BOUWAANVRAAG GROEPSWONINGBOUW

INPLANTINGSPLAN NIEUWE TOESTAND

Zuidbroek 37- 9030 Mariakerke (Gent)
schaal 1/200

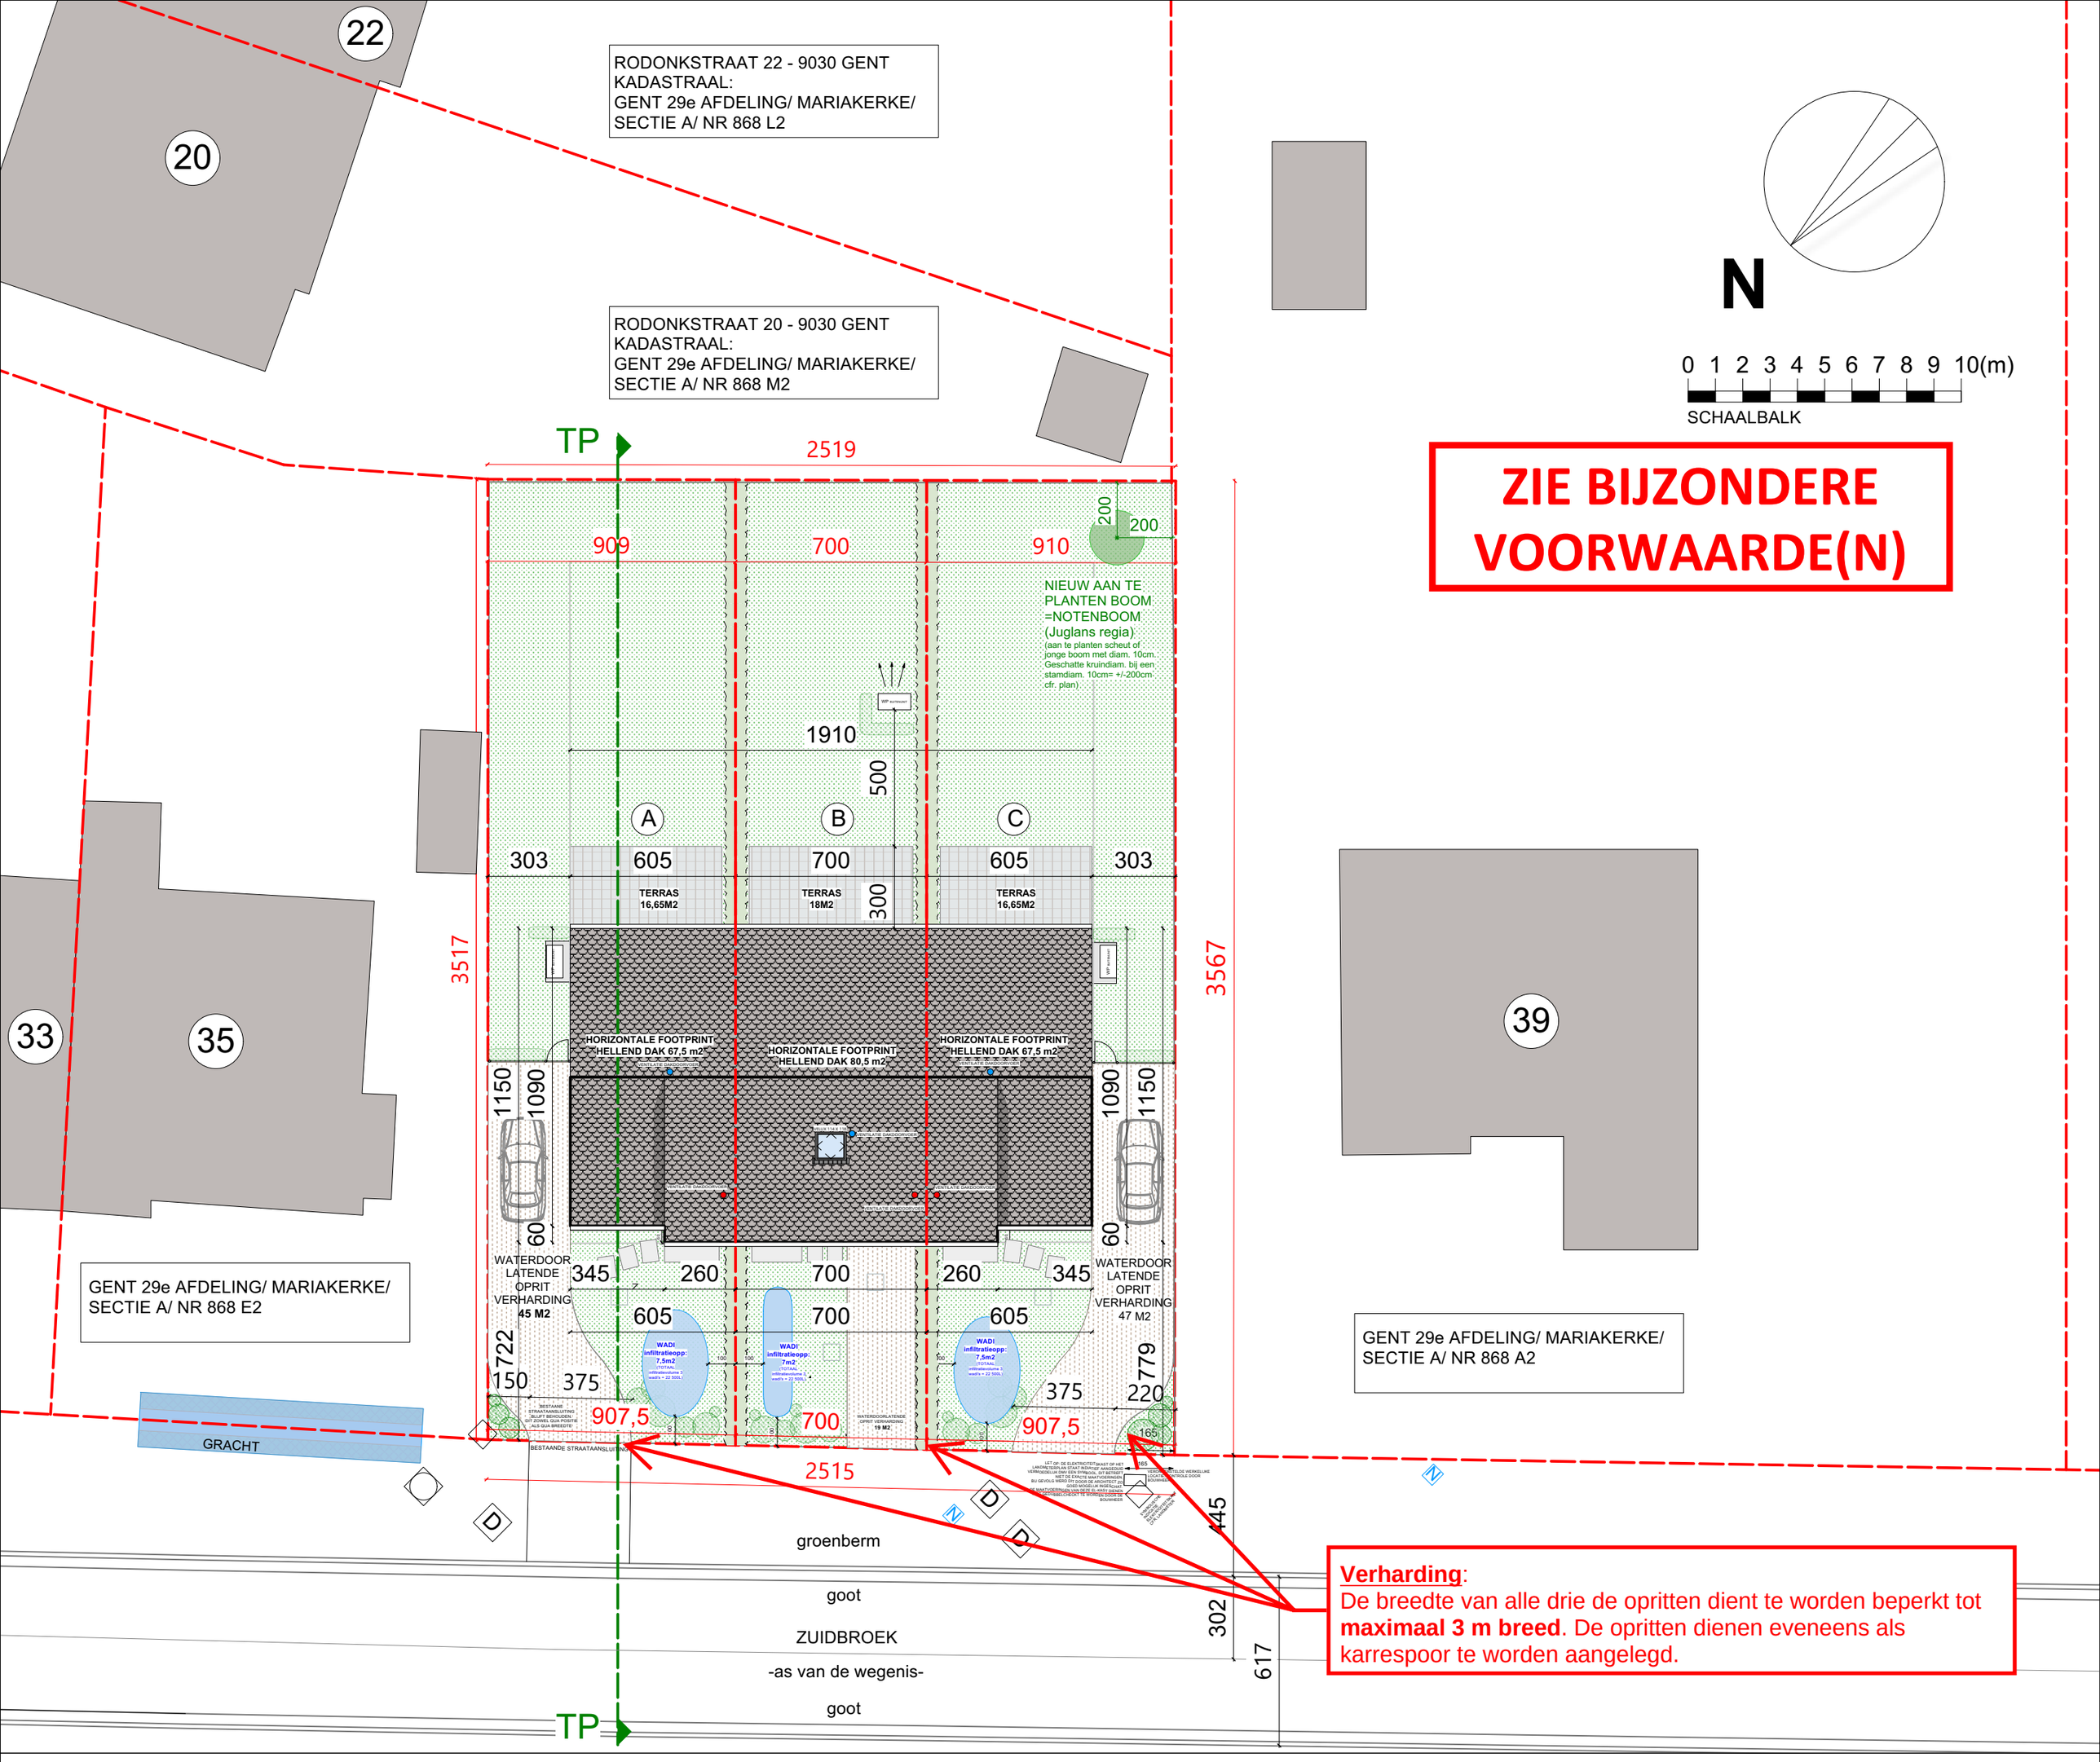
Verharding:
De breedte van alle drie de opritten dient te worden beperkt tot **maximaal 3 m breed**. De opritten dienen eveneens als karrespoor te worden aangelegd.
